DT.7130.46.1.2015.ZD

Opinia techniczna nr WK.7126.1.33.2015

Obiekt: droga powiatowa 1507W w miejscowości Izdebnie Kościelne Gmina Grodzisk Maz.,

Faza: projekt lokalizacji zjazdu publicznego z drogi powiatowej 1507W w Izdebnie Kościelnym na teren działki oznaczonej numerem ewidencyjnym 167 Gm. Grodzisk Maz..

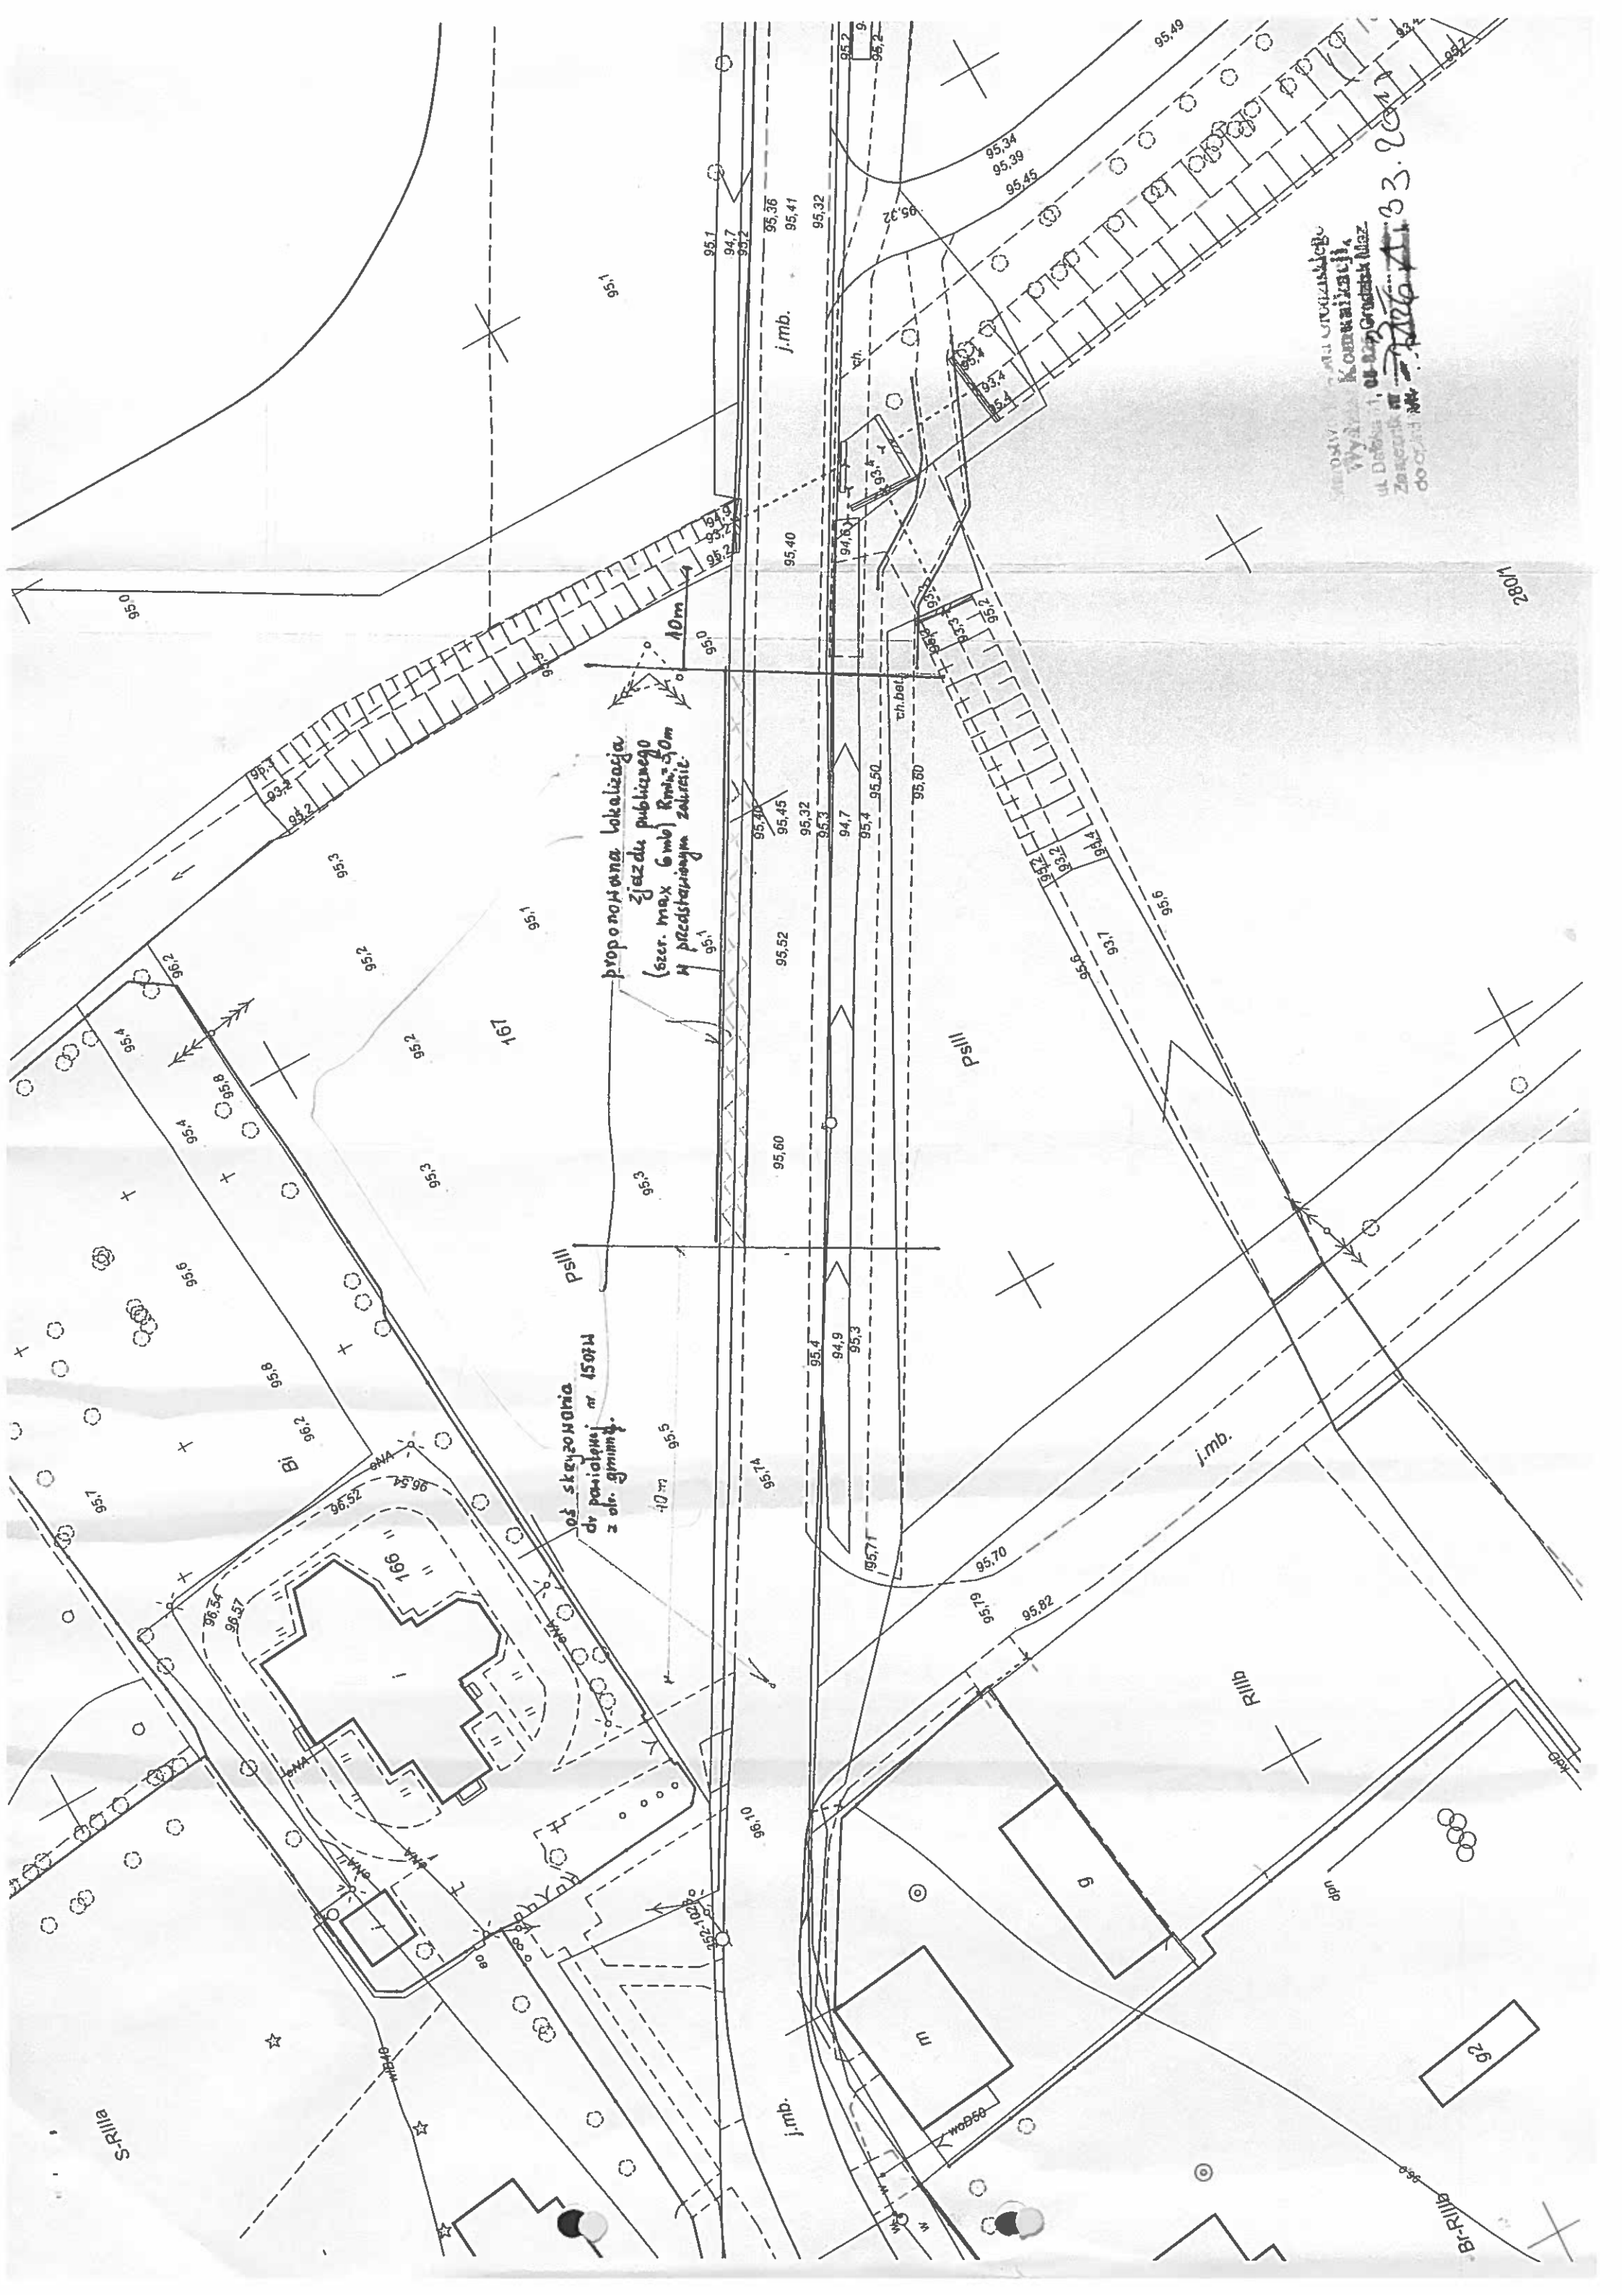
W odpowiedzi na wniosek o uzgodnienie projektu zagospodarowania parkingu na terenie przyległym do drogi powiatowej nr 1507W Grodzisk Mazowiecki – Izdebno – Ceglów – Boża Wola – Bramki Ludne: rejon kościoła w Izdebnie Kościelnym, Powiatowy Zarząd Dróg w Grodzisku Mazowieckim informuje że, w celu obsługi komunikacyjnej oraz dostępności parkingu do drogi powiatowej należy wybudować zjazd publiczny. W związku z lokalizacją projektowanego parkingu w rejonie skrzyżowania z drogą gminną, PZD w Grodzisku Mazowieckim zwrócił się z prośbą o opinię w zakresie planowanej lokalizacji zjazdu do Starosty Powiatu Grodzkiego, na podstawie otrzymanej opinii informuję że przedmiotowy zjazd może być lokalizowany:

- min. 40m od osi skrzyżowania z drogą gminną w kierunku m. Izdebno Nowe,
- min. 10m od granicy działki w kierunku m. Ceglów,
- szerokość zjazdu publicznego nie mniejsza niż 4,5m, oraz nie większa niż 6,0m.

Wydział Komunikacji realizując zadania Starosty Grodzkiego na podstawie art. 10 ust. 5 ustawy z dnia 20 czerwca 1997r. „Prawo o ruchu drogowym” (Dz. U. 2012 poz. 1137), w związku z § 1 ust. 2 pkt 1 lit. a Rozporządzenia Ministra Infrastruktury w sprawie szczegółowych warunków zarządzania ruchem na drogach oraz wykonywania nadzoru nad tym zarządzaniem z dnia 23.09.2003r. (Dz. U. Nr 177, poz. 1729), oraz treścią Rozporządzenia Ministra Transportu i Gospodarki Morskiej z dnia 2 marca 1999r. w sprawie warunków technicznych, jakim powinny odpowiadać drogi publiczne i ich usytuowanie (Dz. U. Nr 43 poz. 430 z dnia 14 maja 1999r.), zawiadamia, że po zapoznaniu się z przesłanym podkładem geodezyjnym stwierdzam, że lokalizacja zjazdu publicznego na parking służący wiernym Parafii Rzymskokatolickiej p.w. sw. Michała Archanioła w Izdebnie Kościelnym możliwa jest przy zachowaniu treści § 113 Rozporządzenia Ministra Transportu i Gospodarki Morskiej z dnia 2 marca 1999r. w sprawie warunków technicznych jakim powinny odpowiadać drogi publiczne i ich usytuowanie (Dz. U. Nr 43 poz. 430 z dnia 14 maja 1999r.), w myśl tego zapisu zabrania się lokalizacji zjazdów w rejonie skrzyżowania i oddziaływania tego skrzyżowania.

Warunkiem przystąpienia do realizacji zadania jest wykonanie projektu budowlanego parkingu oraz zjazdu publicznego wraz z jego organizacją odpowiadającą warunkom określonym w Rozporządzeniu Ministra Infrastruktury z dnia 3 lipca 2003r. w sprawie szczegółowych warunków technicznych dla znaków i sygnałów drogowych oraz urządzeń bezpieczeństwa ruchu drogowego i warunków ich umieszczania na drogach (Dz. U. Nr 220 poz. 2181 + załączniki z dnia 23 grudnia 2003r.), na warunkach i uzgodnieniach zarządcy drogi.

Proponowana lokalizacja zjazdu winna mieć stosowne uzasadnienie, budowa zjazdu możliwa jest na podstawie uzgodnionego projektu budowlanego zjazdu zamówionego przez inwestora na warunkach technicznych określonych przez zarząd drogi, budowa zjazdu wymaga zezwolenia na zajęcie pasa drogowego o które występuje inwestor lub wykonawca i realizuje budowę zjazdu w drodze powiatowej następnie przekazuje budowlę do zarządu drogi.
